监理通知回复单

工程名称:通威“渔光一体”唐山丰南100Wwp(黑沿子一期)光伏发电项目 编号: SXMB14-SG01-020

我方接到了编号为 JXM7-JLT01-021 的监理通知后,已按要求完成了 19#箱变低压侧 3*50 电缆终端电缆头制作、接线不符合《SGBZ-0607 低压电缆头制作安装施工工艺标准》、《GB50303+2015 建筑电气工程施工质量验收规范》的整改工作,现报上,请予以复查。

整改后

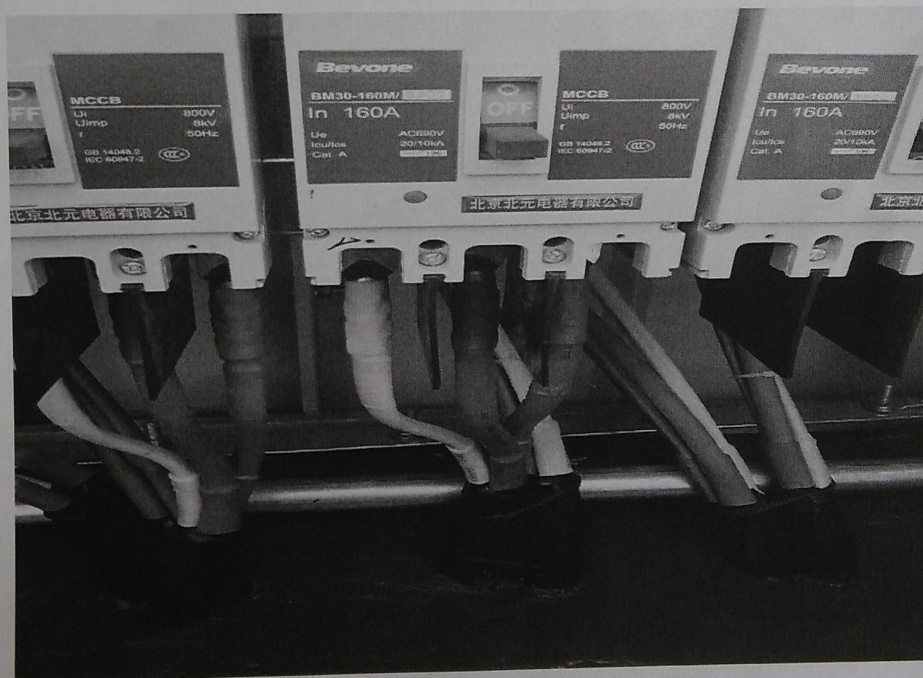
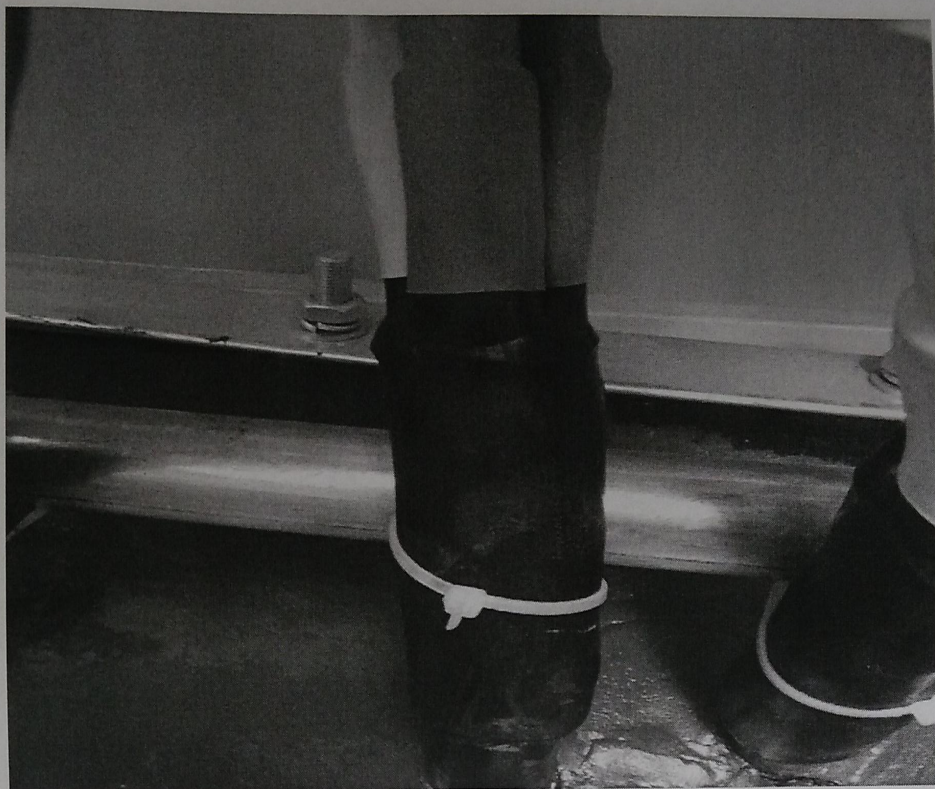
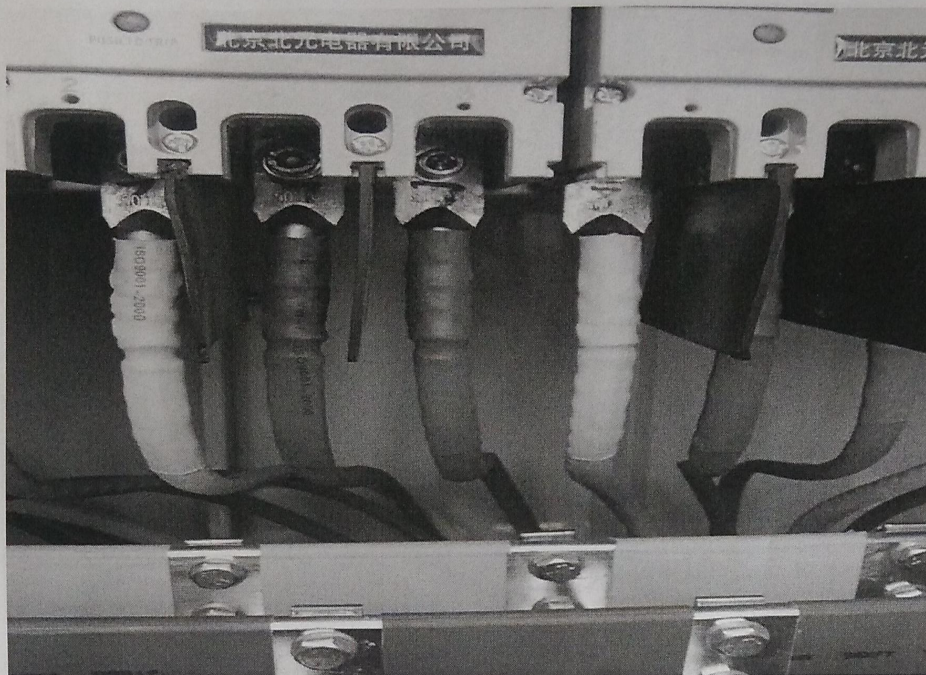
- 1、三芯指套外端口没有缠紧、三芯指套烧伤情况已整改;
- 2、绝缘护套烧伤、机械损伤、加热收缩是产生褶皱的情况已整改;
- 3、电缆卡固不正,与断路器联接电缆拧扭交叉、排列不整齐,存在单相电缆过长、不正、不直现象已整改。

经检验已整改,符合规范及设计
要求。
